# ÚZEMNÍ PLÁN MĚSTA BRNA

Textová část Odůvodnění

Kapitola 18 Rozhodnutí o námitkách (včetně odůvodnění)

Svazek Nb59 *(bez osobních údajů)*

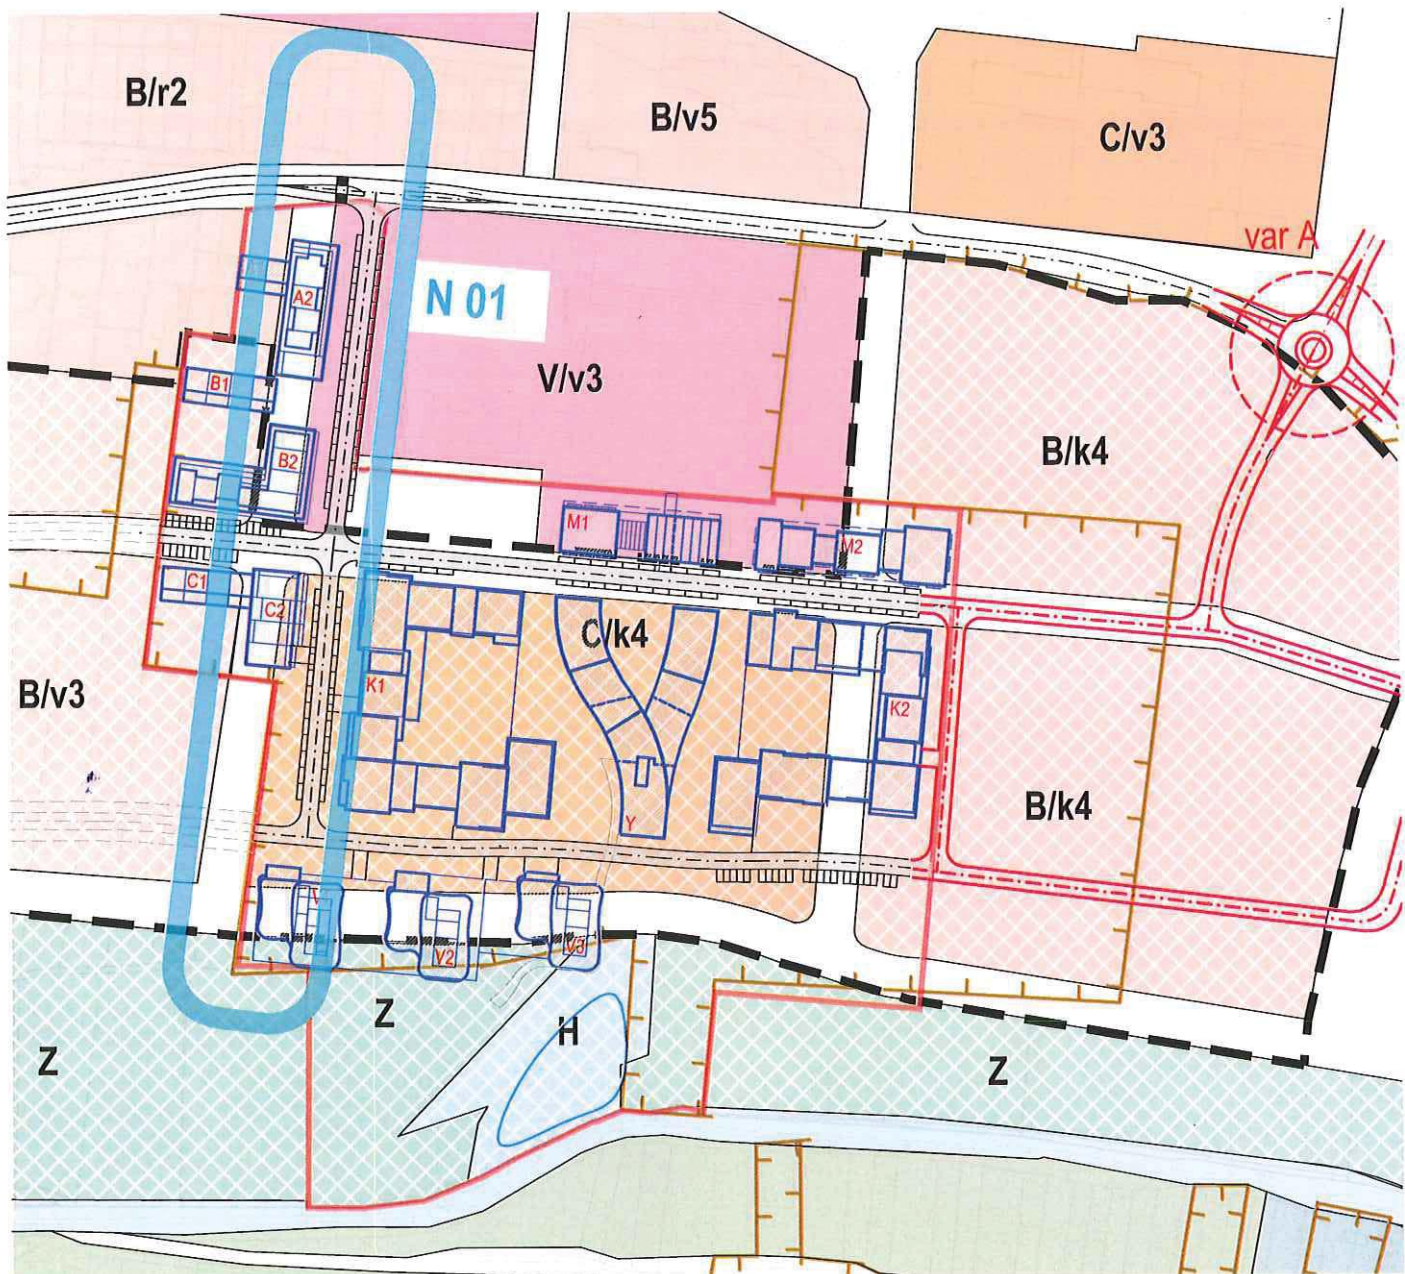
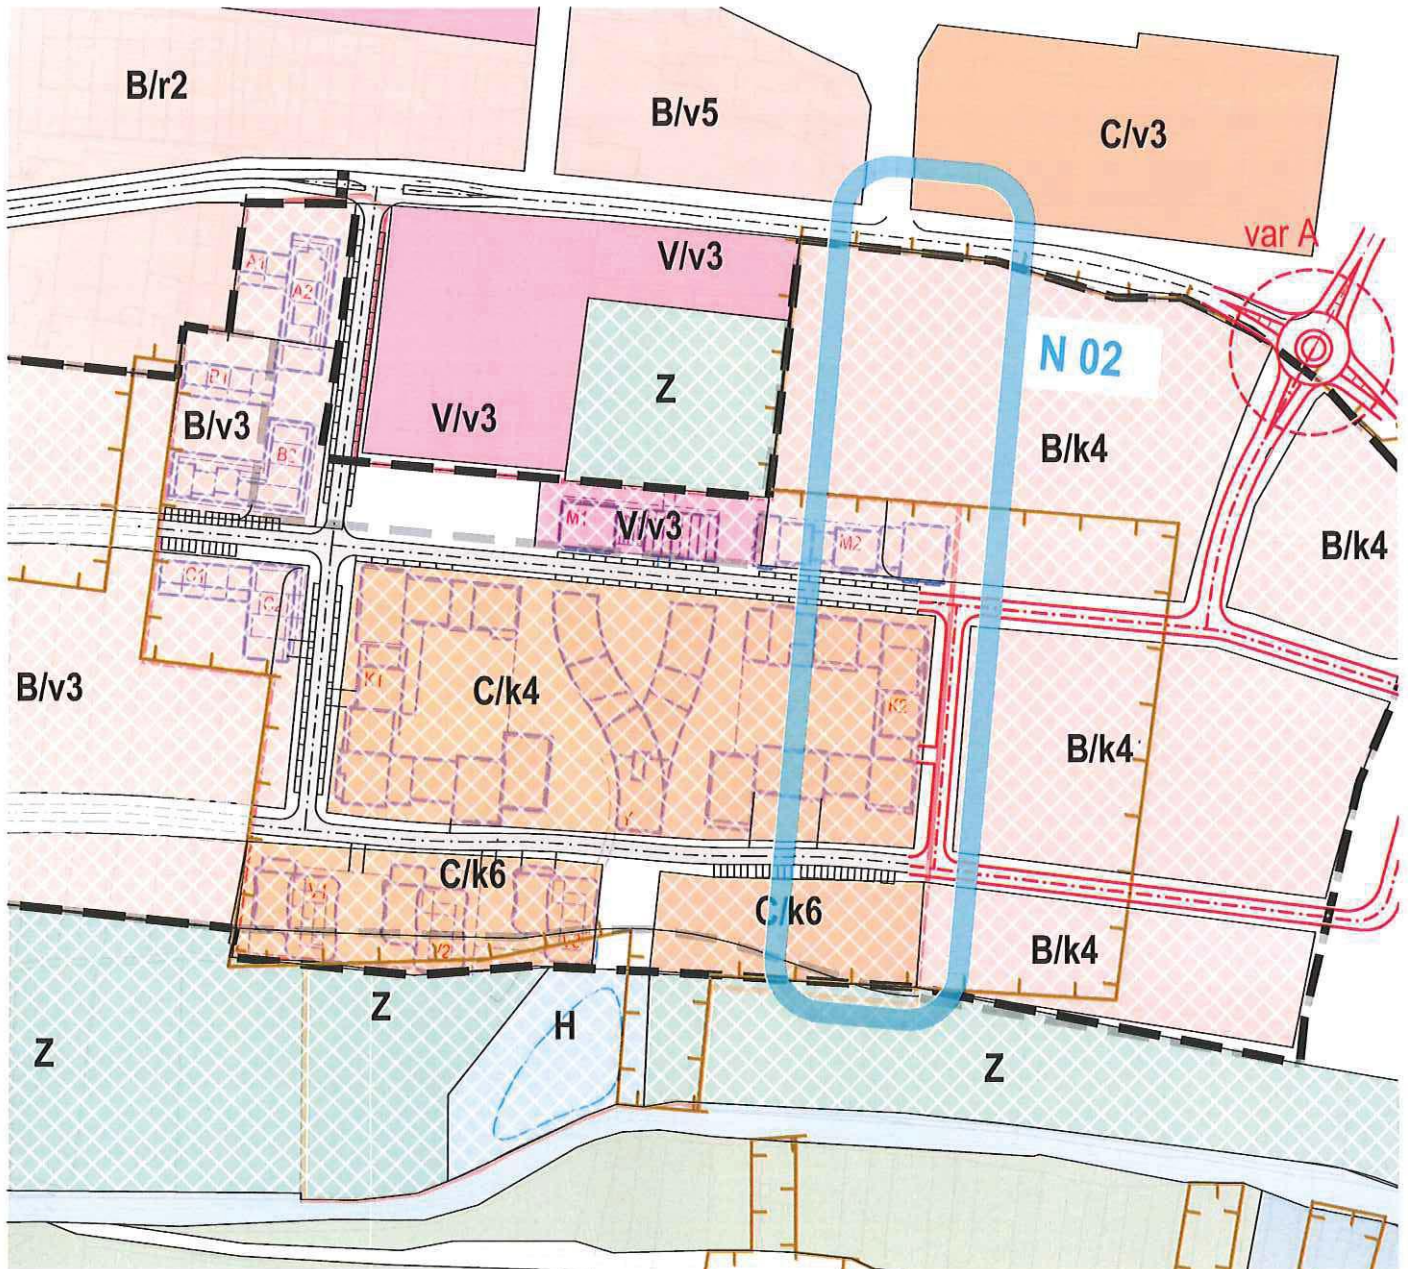
Odůvodnění: Původní stopa komunikace byla zvolena s ohledem na navazující křižovatku ulic Arménská a Lány. Vzhledem k výškovým poměrům není možné na takové komunikaci dodržet maximální podélné sklony komunikace. Toto dopravní napojení je dostatečně nahrazeno navrženou kapacitní okružní křižovatkou ulic Ukrajinská a Lány (viz. Připomínka P07).

### N 03

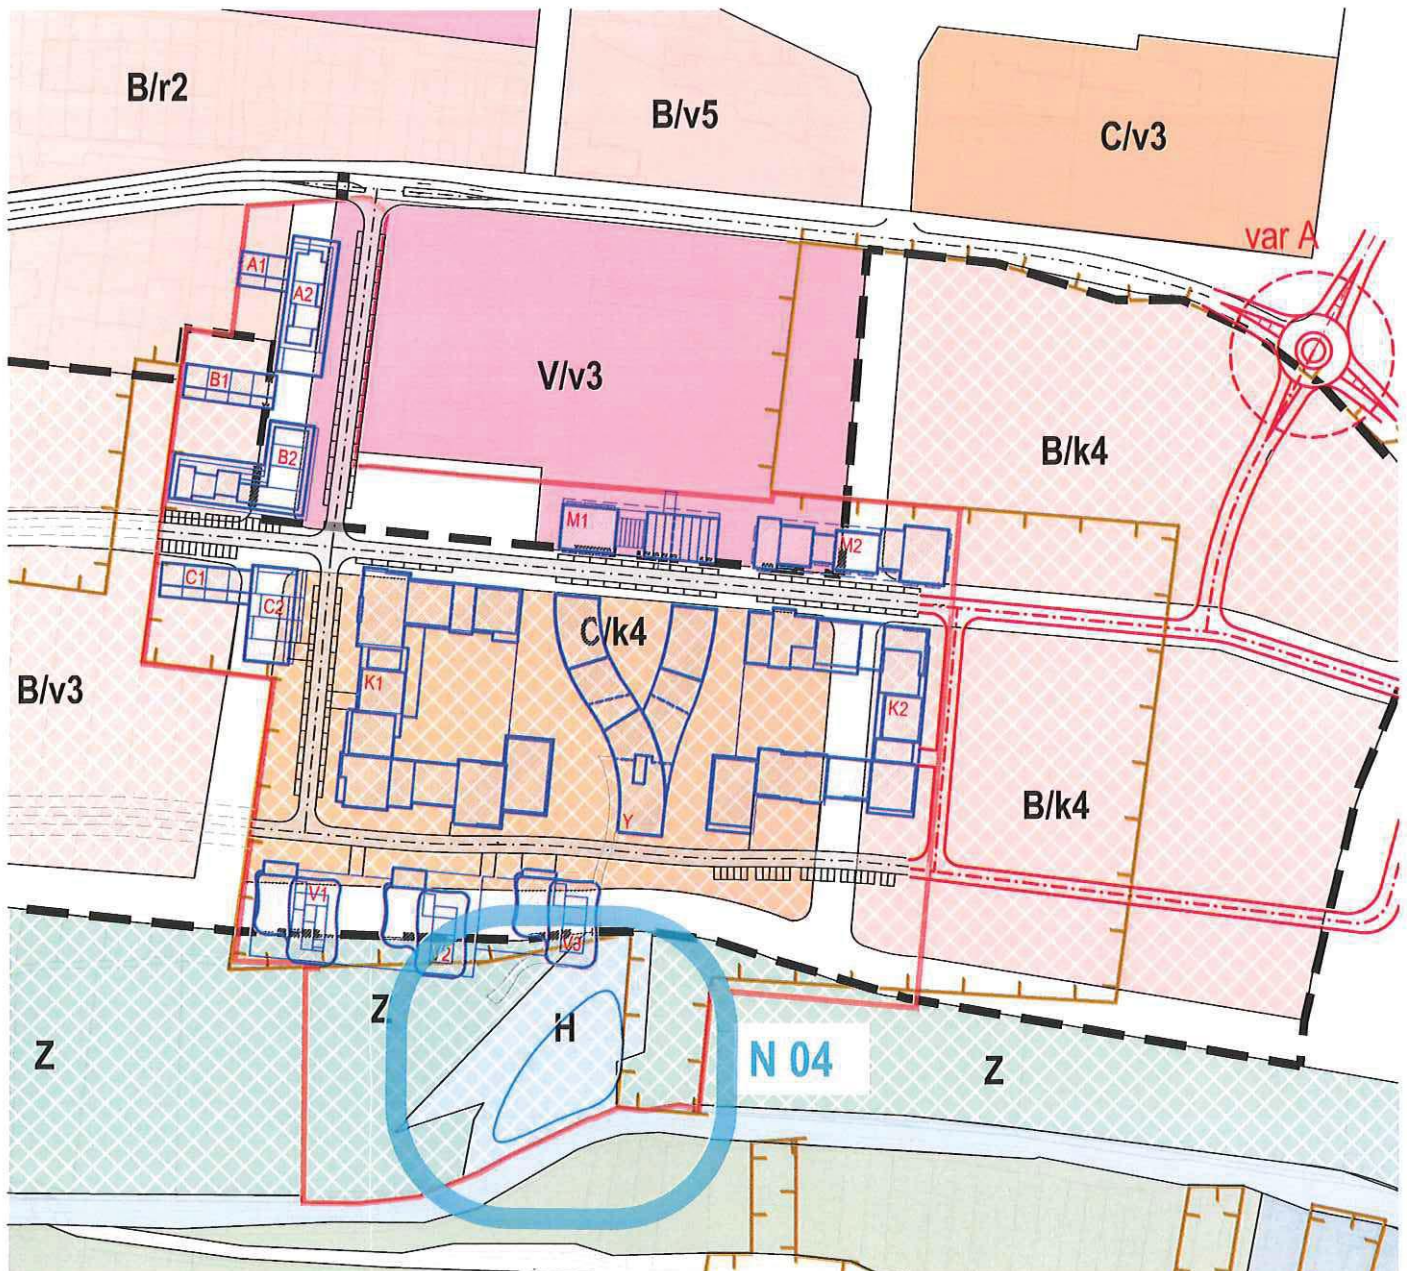
Námítka k pozici komunikace a souvisejícího veřejného prostranství mezi plochami C/k4 a Z (H)

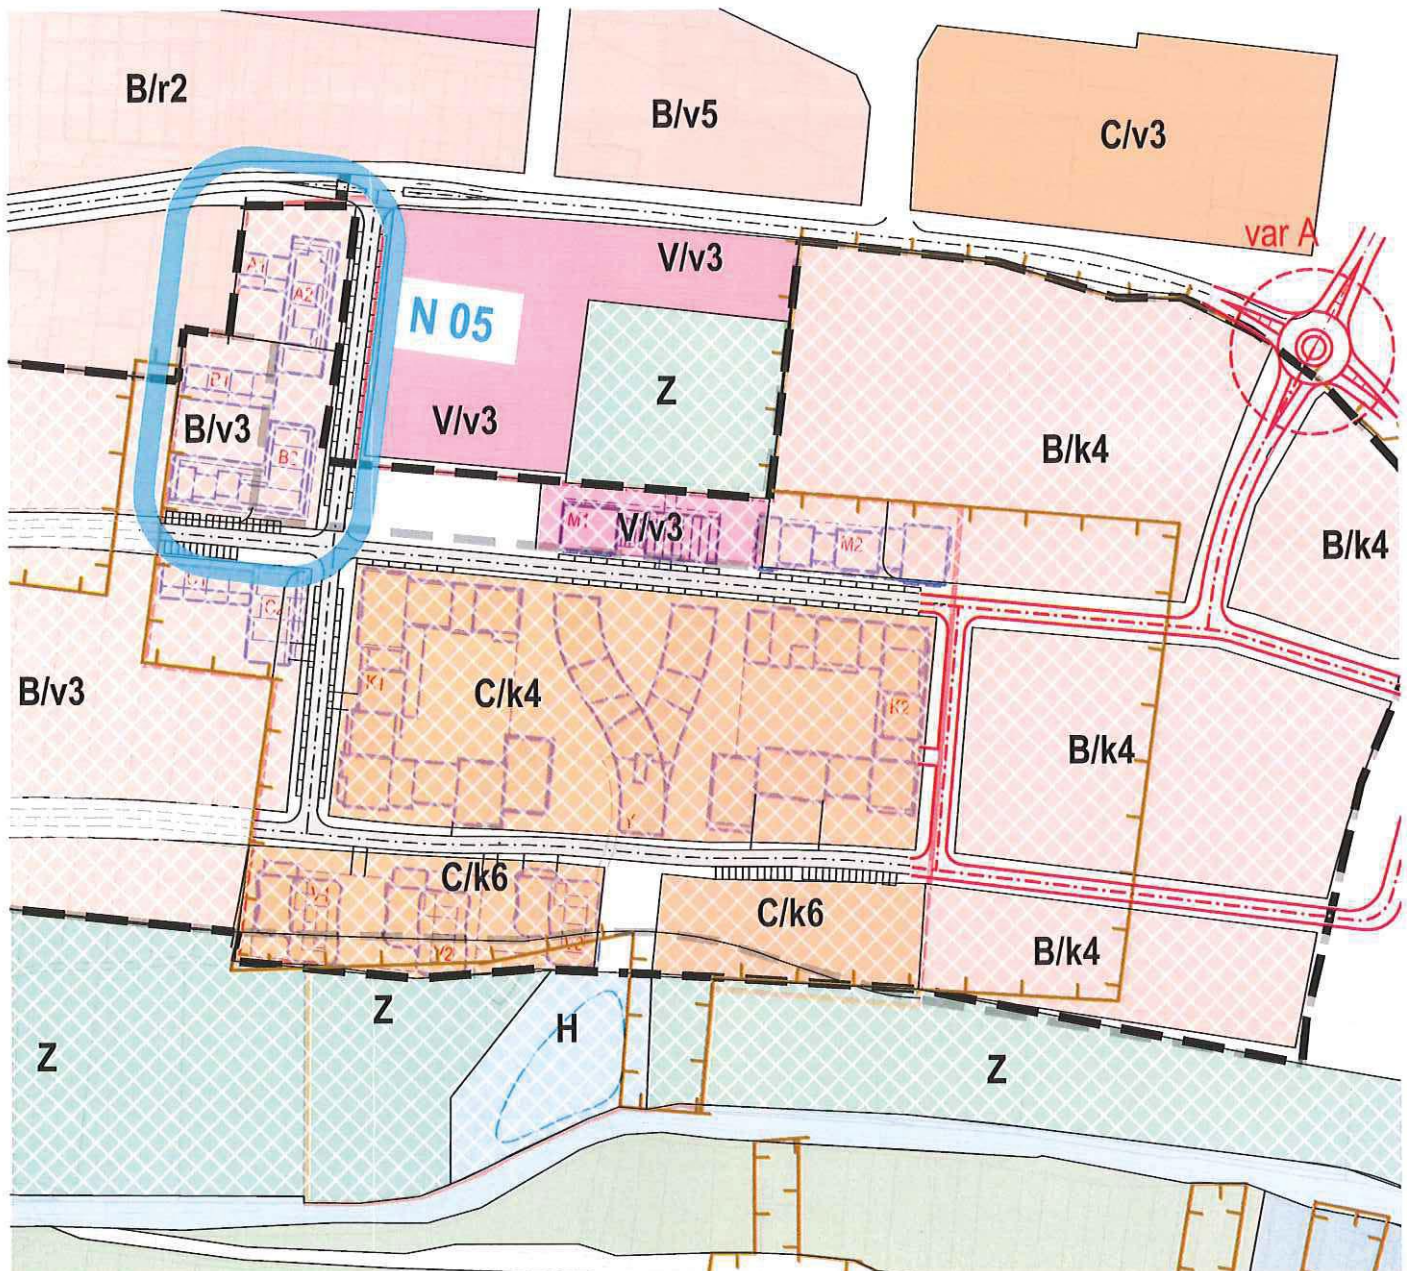
**Navrhujeme úpravu regulativu návrhové plochy B/r2 tak, aby odpovídal navazujícím návrhovým plochám (V/v3, B/v3, C/k4).**

**Odůvodnění:** Podél hlavní příjezdové komunikace z ulice Lány je navrženav kontaktu se stávající obytnou zástavbou návrhová plocha B/r2. Posunem komunikace a souvisejícího veřejného prostranství (viz. Námítka N 01) vzniká návrhová plocha širší přibližně 55 metrů ve které je možné řešit zástavbu tak, aby na stávající řadové domy navázala zástavba stejného měřítka a podél veřejného prostranství byly umístěny bytové domy, které měřítkem odpovídají okolním návrhovým plochám. Vzájemné odstupy obytných staveb jsou dány přísnými legislativními požadavky a není nezbytné regulovat rovnoměrný rozvoj urbanizovaného území požadavkem na venkovský typ zástavby rodinných domů v sousedství veřejné a obytné zástavby většího měřítka. Nároží orientované do významného veřejného prostranství před historickou budovou školy by nemělo být tvořeno drobnou obytnou zástavbou výšky do deseti metrů.

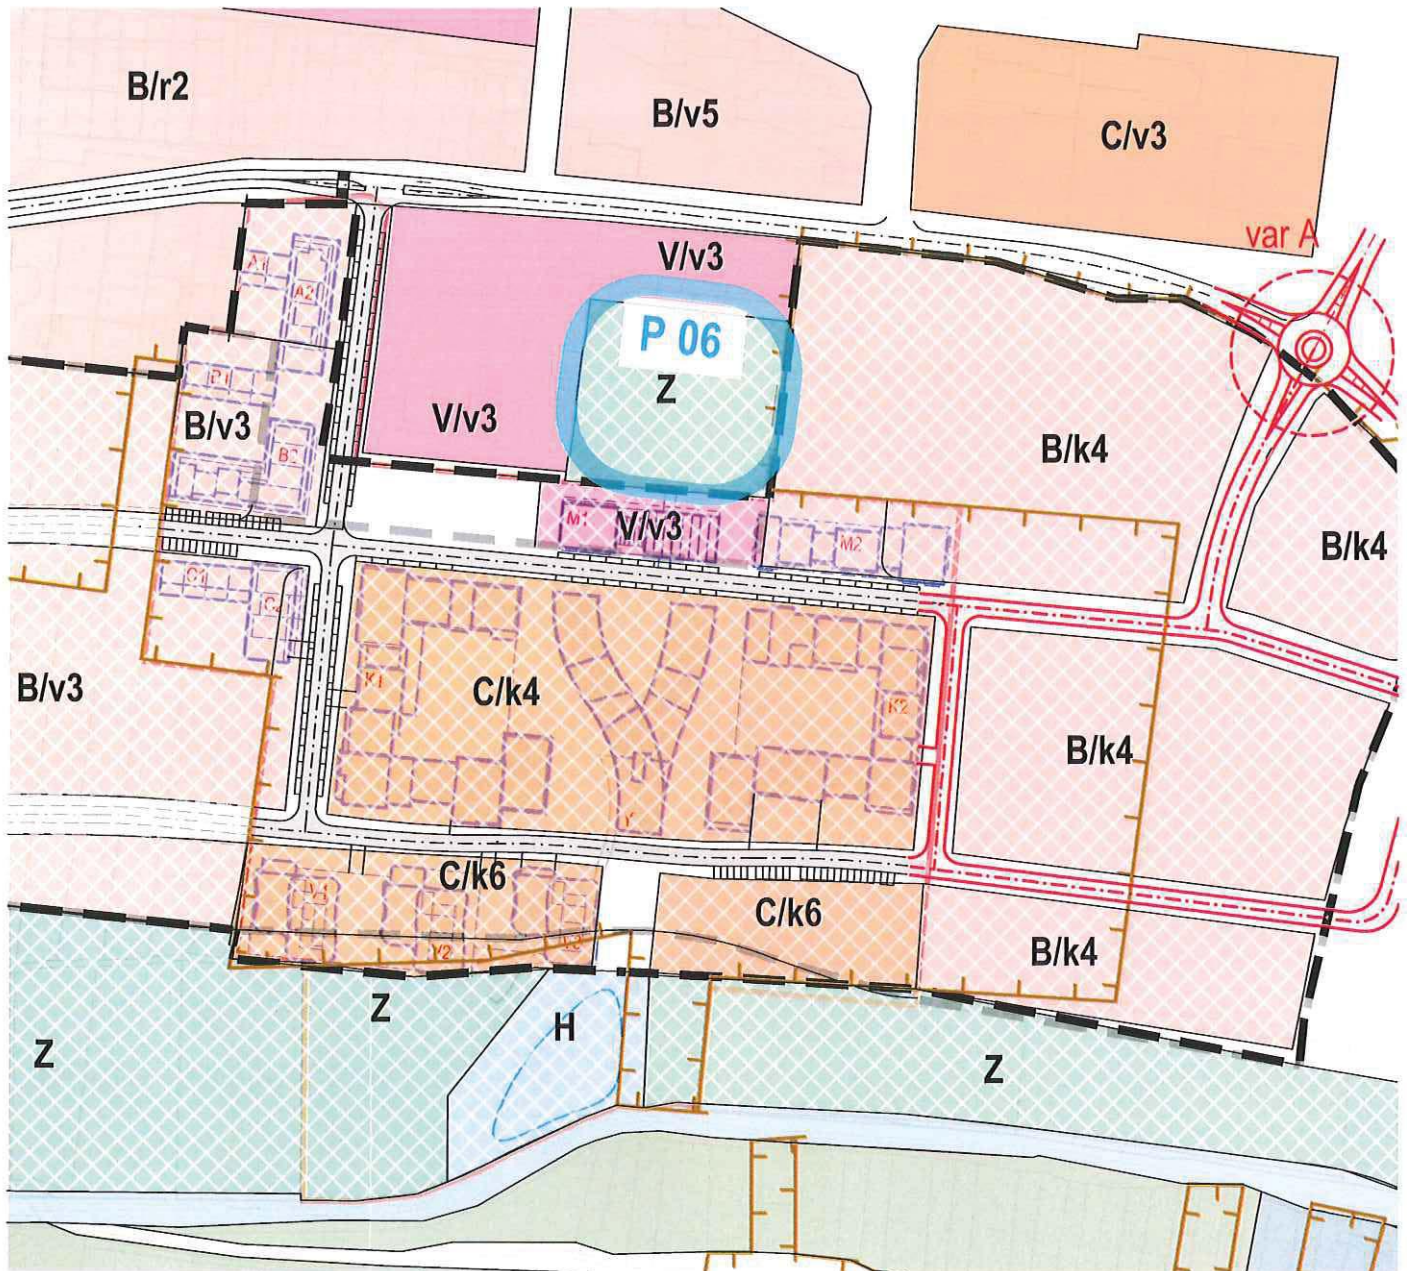
**Navrhujeme vyčlenění části plochy V/v3 ve prospěch plochy Z v rozsahu pozemku p.č. 890. Jedná se o stávající hodnotné arboretum u historické školní budovy, jehož východní část není součástí nemovité kulturní památky bývalého Pomologického ústavu.**

Odůvodnění: Východní část arboreta není součástí kulturní památky bývalého Pomologického ústavu (chráněna je pouze jeho západní část v ploše p.č. 887 - předprostor školní budovy). Arboretum k jehož založení došlo před více než sto lety obsahuje velmi hodnotné a vzácné stromy. Pozemek je ve vlastnictví města Brna a má potenciál stát se hodnotnou součástí veřejně přístupné městské zeleně. Jakákoliv zástavba v tomto prostoru je vzhledem ke vzrostlým stromům s malými vzájemnými rozestupy nežádoucí a poškodila by hodnotný soubor zeleně. Tento prostor se může stát součástí zelené pěší osy mezi sídlištěm Bohunice a zeleným údolím podél říčky Leskavy v souladu s vypracovanou urbanistickou studií.

## P 06

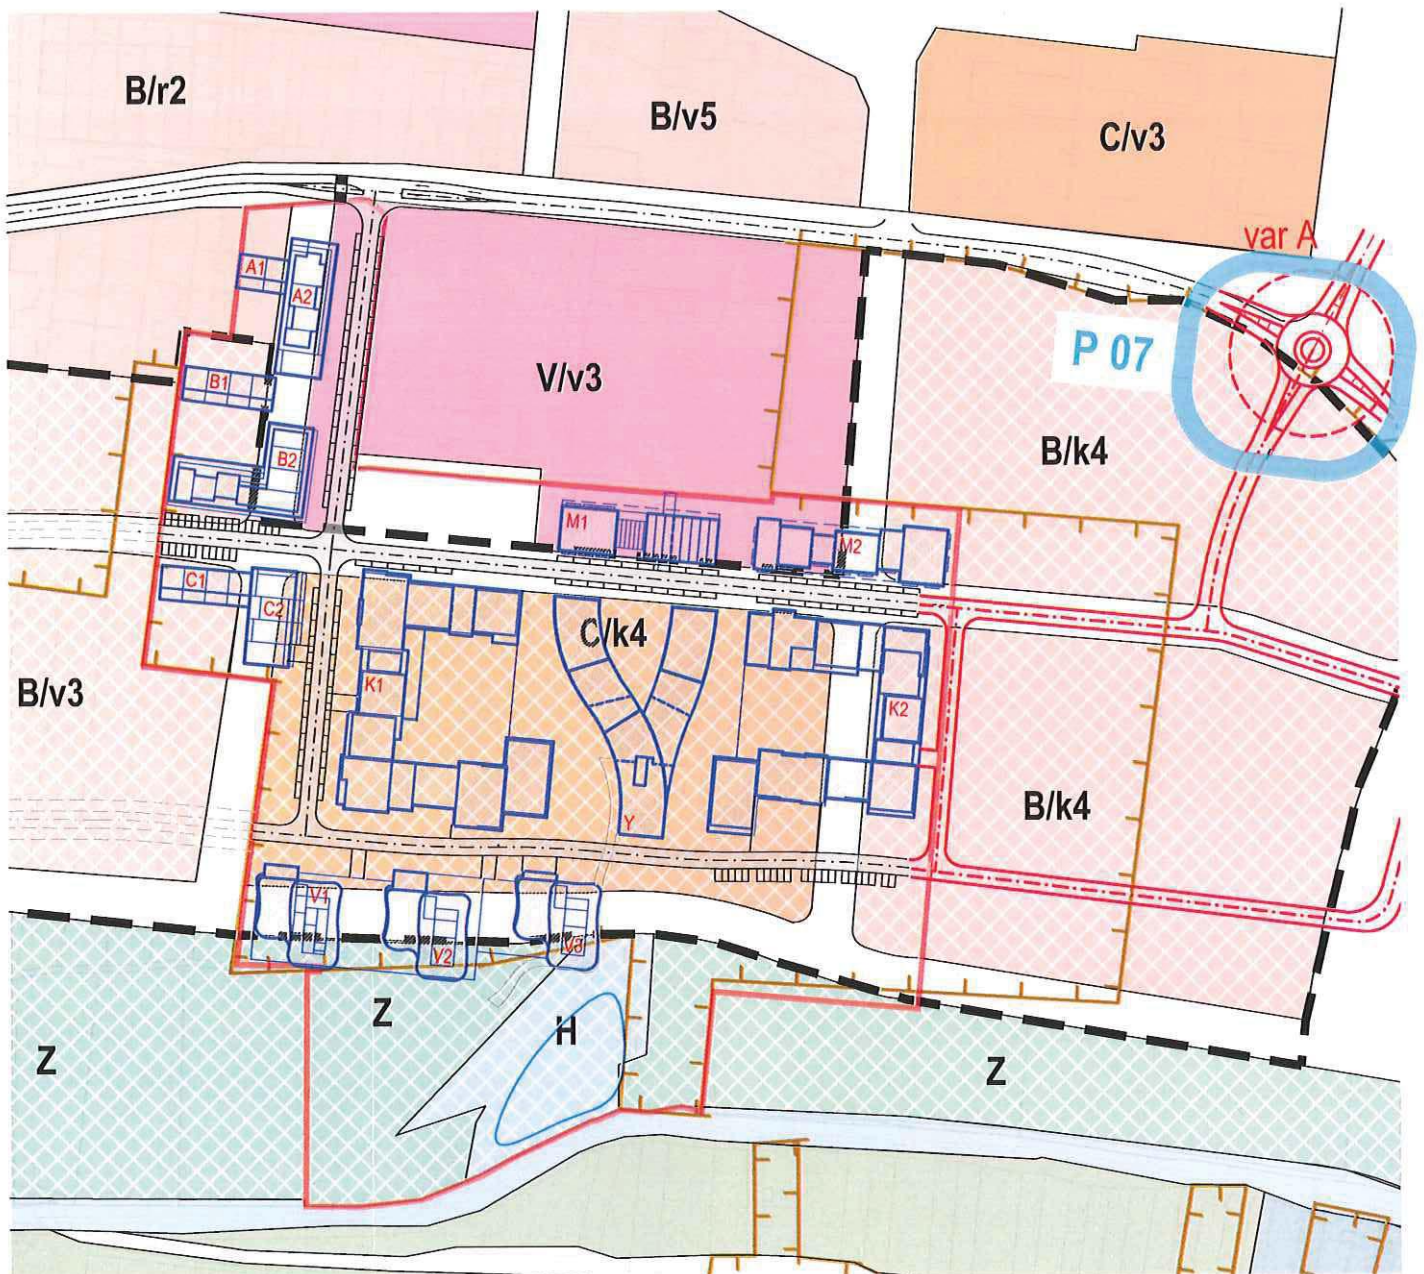
Připomínka k rozsahu plochy pro vybavenost, vymezení plochy zeleně v rozsahu hodnotného arboreta
